津波警報が発表されない可能性のある津波への対応の概要

【申請の経緯】

【申請の概要】

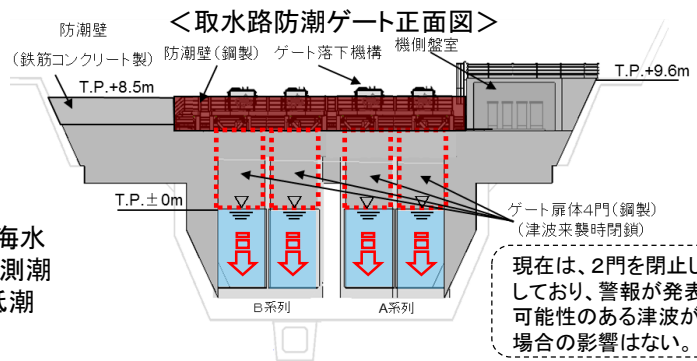
3、4号機潮位計：2台 1、2号機潮位計：1台
1～4号機共用化

潮位計において通常の潮汐とは異なる潮位変動*を把握した場合、津波と判断し、循環水ポンプとユニットの停止、ならびに取水路防潮ゲート閉止の操作を行う。

*：潮位計(1号機海水ポンプ室の1台と3、4号機海水ポンプ室の2台、計3台)のうち、複数計器の観測潮位が10分以内に1m以上低下し、その後、最低潮位から10分以内に1m以上上昇した潮位変動

現在は、2門を閉止した状態としており、警報が発表されない可能性のある津波が発生した場合の影響はない。
